SAMRÅDSREDOGÖRELSE

Tillhörande detaljplan för del av fastigheten

ROTORP 3:130m.fl.

ROTORP, HALMSTADS KOMMUN,
1380K-P2024/5
Standardförfarande, KS 2017/00239
Samhällsutvecklingsavdelningen 2023-12-21

Figur 3

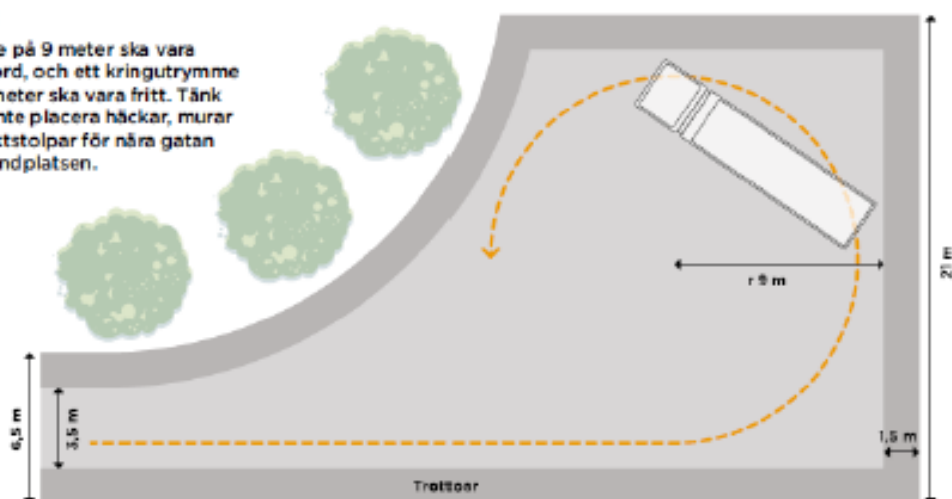
- Det ska finnas genomfartsväg eller vändningsmöjlighet enligt nedan.

En radie på 9 meter ska vara hårdgjord, och ett kringutrymme på 1,5 meter ska vara fritt. Tänk på att inte placera häckar, murar eller lyktstolpar för nära gatan eller vändplatsen.

Hur avfallshantering ska lösas saknas och behöver förtydligas.

Projektering är ännu inte påbörjad för ny förskola men detaljplanen säkerhetsställer att tillräckligt stor yta finns för att följa HEMs riktlinjer gällande avfallshantering.
